Ordine degli
ARCHITETTI
PIANIFICATORI
PAESAGGISTI
CONSERVATORI
Provincia di Brindisi

Questo Ordine, anche attraverso il lavoro svolto dalla commissione interna sugli strumenti urbanistici, intende far pervenire, in spirito di collaborazione e di assunzione della propria responsabilità, quale soggetto attento alle dinamiche urbane e ai processi di più corretto uso del territorio, le proprie **osservazioni allo Studio per la valutazione di Incidenza Ambientale** per il progetto della “vasca di colmata tra il pontile petrolchimico e costa Morena Est” presso il porto di Brindisi.

Osservazioni allo Studio per la valutazione di Incidenza Ambientale per il progetto della "Lavori di completamento dell'infrastrutturazione portuale mediante banchina mento e realizzazione della retrostante colmata tra il pontile petrolchimico e costa Morena Est" presso il porto di Brindisi

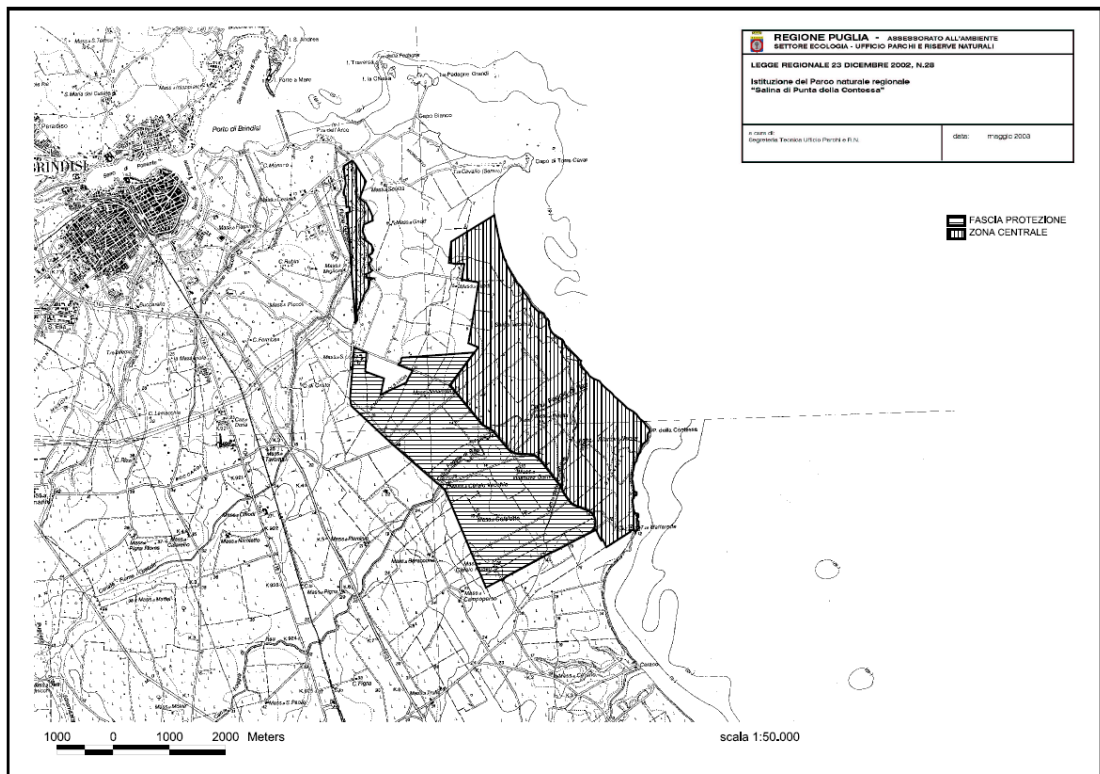
Le successive norme regionali tradotte nel PPTR danno precise indicazioni in termini di ambiente e paesaggio, anche in aree industriali. Il sito in oggetto è, in buona sostanza, la foce del canale e di un bacino imbrifero, relativa alla zona umida denominata "Le Saline di Punta della Contessa", nonché area a rischio idrologico.

Questi due punti vengono del tutto trascurati nel progetto con l'ostruzione dello sbocco a mare di Fiume Grande.

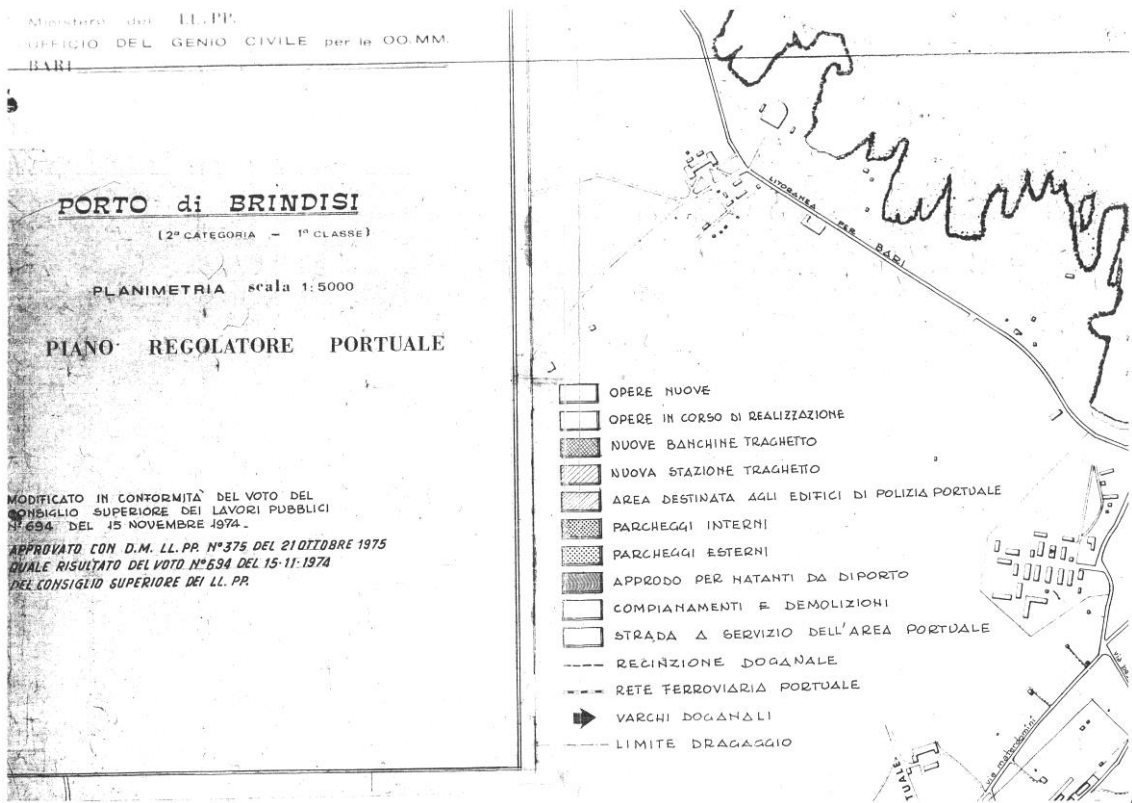
1) L'area in questione, nel vigente PRP, è situata nella porzione di specchio acqueo indicato come "darsena petroli" (vedi elaborato grafico allegato al voto nr 694 del '75) ed indicata a terra come eventuale "deposito costiero" legato alle esigenze di sviluppo dell'industria.

- Tale definizione trova ed aveva una sua logica per la vicinanza alla centrale Termoelettrica/Brindisi Nord, (attualmente dismessa come da accordo siglato con il Governo Min. Ronchi 1996) all'epoca alimentata a petrolio (olio combustibile), quindi necessitante di essere rifornita tramite navi petroliere come si può dedurre dalla lettura della tavola planimetrica di Piano. Quindi specchio d'acqua a servizio di detto polo energetico.

- Il porto commerciale veniva individuato e definito sino allo sporgente (banchina) di Costa Morena Est; a partire dal citato "deposito" e sin verso le isole Pedagne, il Porto veniva asservito alle esigenze industriali, e denominato appunto "porto Industriale".

In fig. Interno del porto medio di Brindisi, e foce di Fiume Grande area ecologicamente connessa con l'omonimo "Invaso di Fiume Grande", dal 2002 parte integrante del Parco Naturale Regionale "Saline di Punta della Contessa".

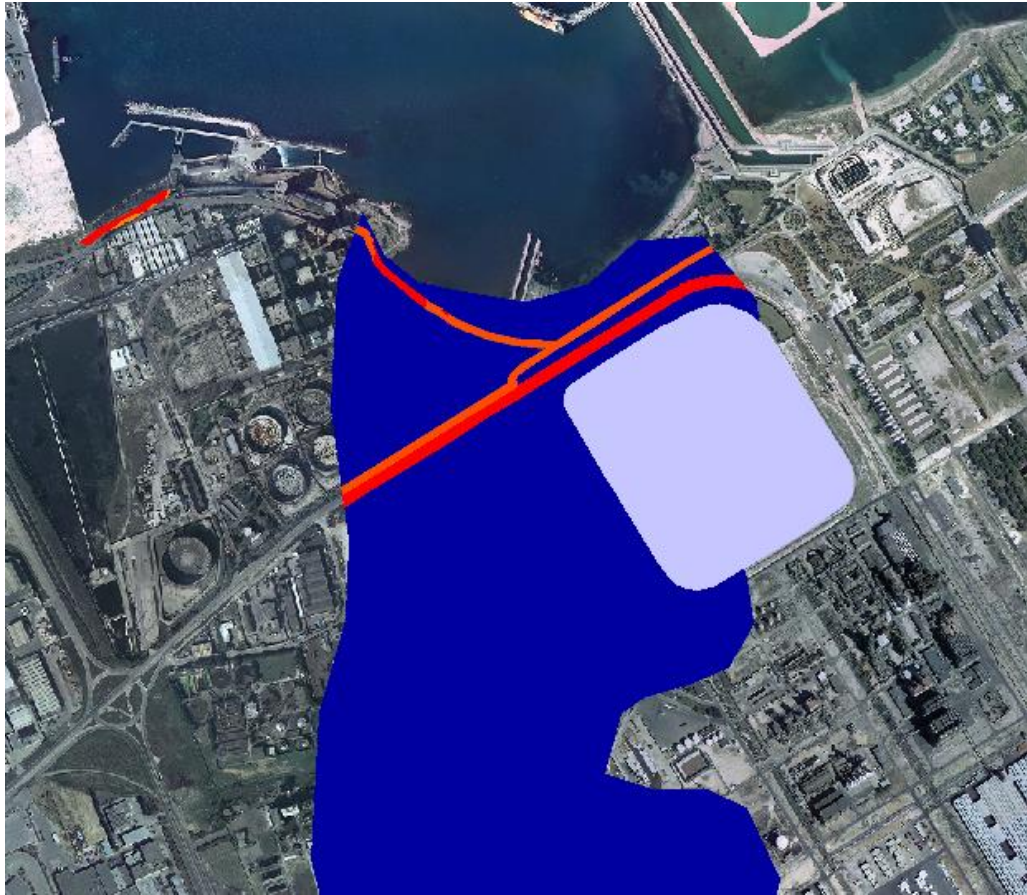
- l'Invaso di Fiume Grande è in zona 1 (centrale) Parco Naturale Regionale "Saline di Punta della Contessa;

-nel tratto di mare esiste biocenosi marina (come flora e fauna marine nel Mar Piccolo di Taranto, pure antropizzato) mancano le indagini dirette nell'area di studio;

- esiste una consistente fauna selvatica (i dati ufficiali ISPRA lo documentano ampiamente).

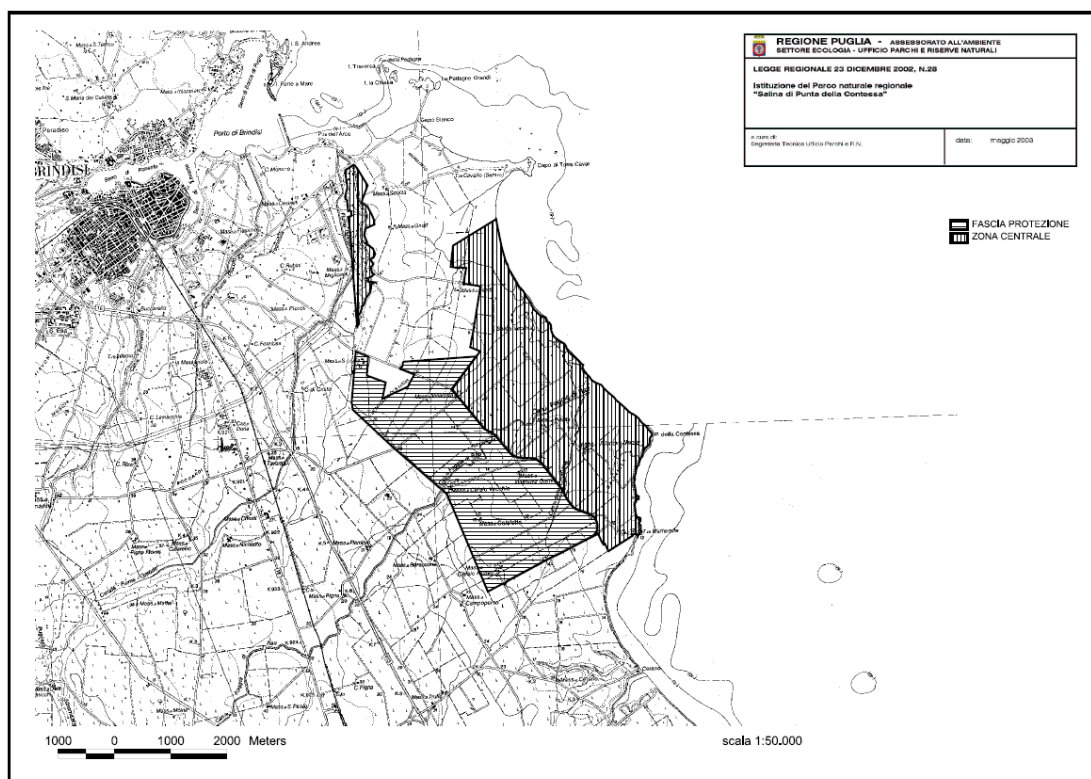
Le successive norme regionali tradotte nel PPTR danno precise indicazioni in termini di ambiente e paesaggio, anche in aree industriali. Il sito in oggetto è, in buona sostanza, la foce del canale e di un bacino imbrifero, relativa alla zona umida denominata "Le Saline di Punta della Contessa", nonché area a rischio idrologico.

Questi due punti vengono del tutto trascurati nel progetto con l'ostruzione dello sbocco a mare di Fiume Grande.

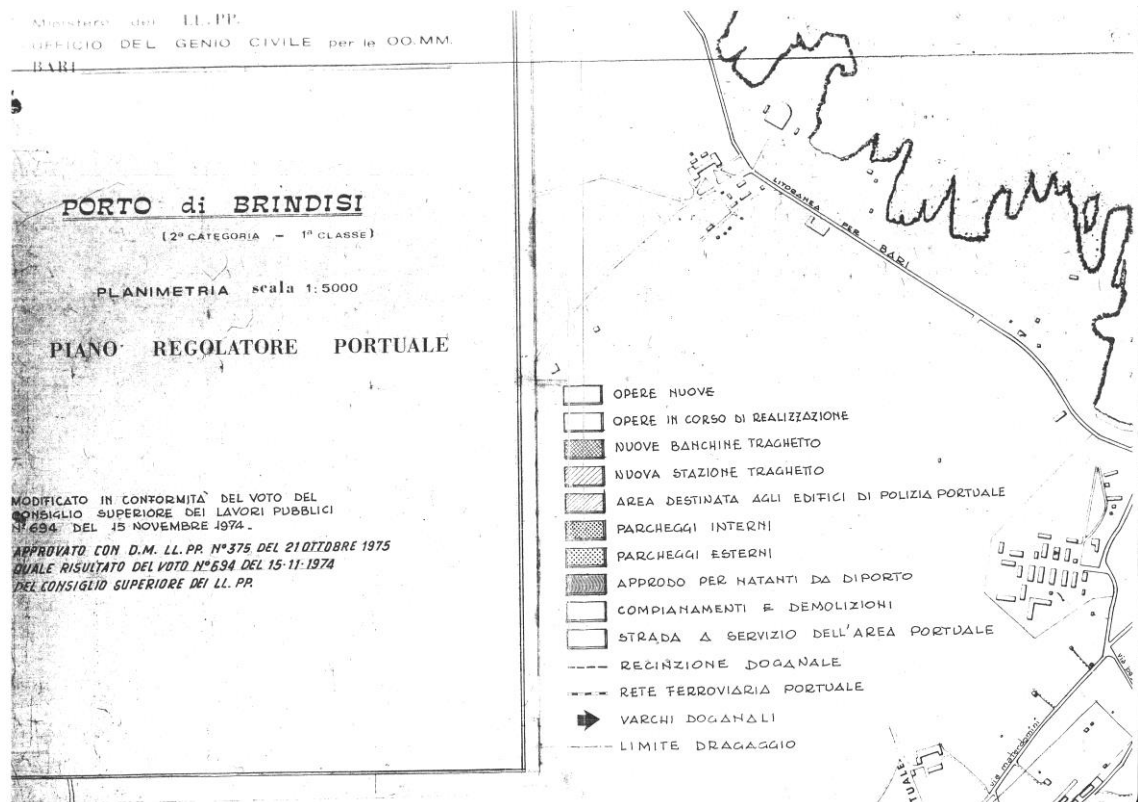
1) L'area in questione, nel vigente PRP, è situata nella porzione di specchio acqueo indicato come "darsena petroli" (vedi elaborato grafico allegato al voto nr 694 del '75) ed indicata a terra come eventuale "deposito costiero" legato alle esigenze di sviluppo dell'industria.

alla centrale Termoelettrica/Brindisi Nord, (attualmente dismessa come da accordo siglato con il Governo Min. Ronchi 1996) all'epoca alimentata a petrolio (olio combustibile), quindi necessitante di essere rifornita tramite navi petroliere come si può dedurre dalla lettura della tavola planimetrica di Piano. Quindi specchio d'acqua a servizio di detto polo energetico.

- Il porto commerciale veniva individuato e definito sino allo sporgente (banchina) di Costa Morena Est; a partire dal citato "deposito" e sin verso le isole Pedagne, il Porto veniva asservito alle esigenze industriali, e denominato appunto "porto Industriale".

In fig. Interno del porto medio di Brindisi, e foce di Fiume Grande area ecologicamente connessa con l'omonimo "Invaso di Fiume Grande", dal 2002 parte integrante del Parco Naturale Regionale "Saline di Punta della Contessa".

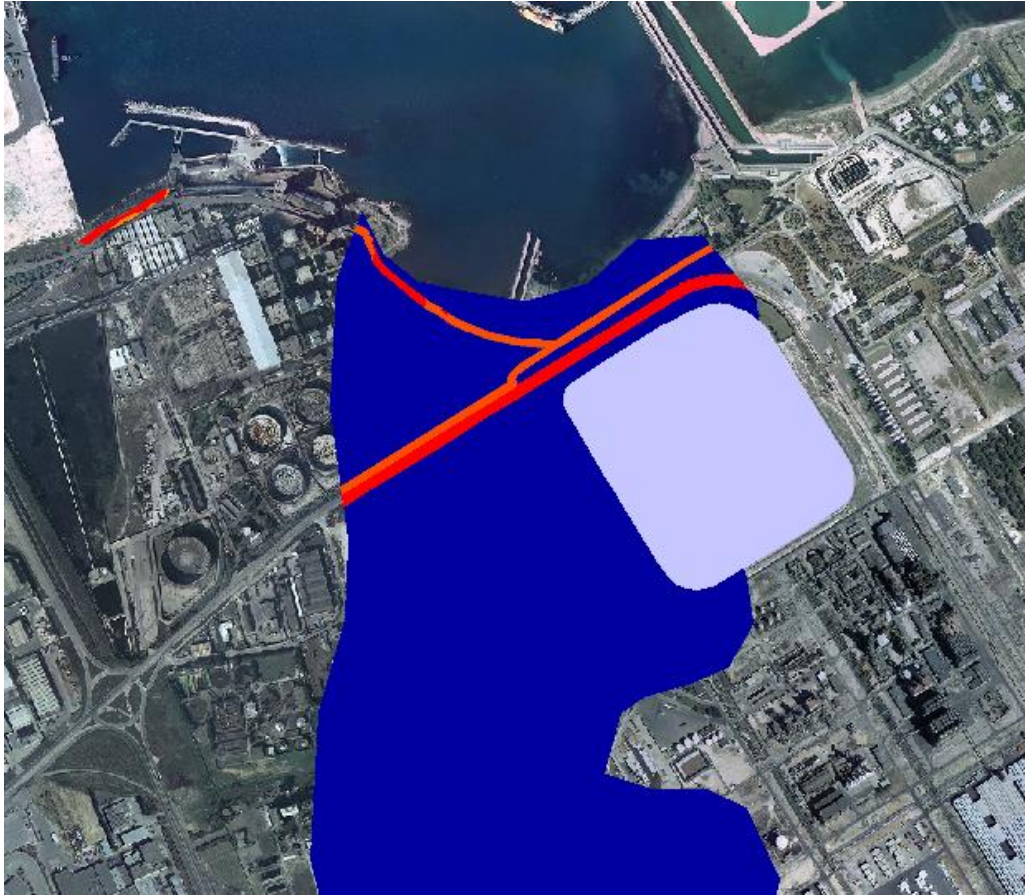
- l'Invaso di Fiume Grande è in zona 1 (centrale) Parco Naturale Regionale "Saline di Punta della Contessa";

- nel tratto di mare esiste biocenosi marina (come flora e fauna marine nel Mar Piccolo di Taranto, pure antropizzato) mancano le indagini dirette nell'area di studio;

- esiste una consistente fauna selvatica (i dati ufficiali ISPRA lo documentano ampiamente).
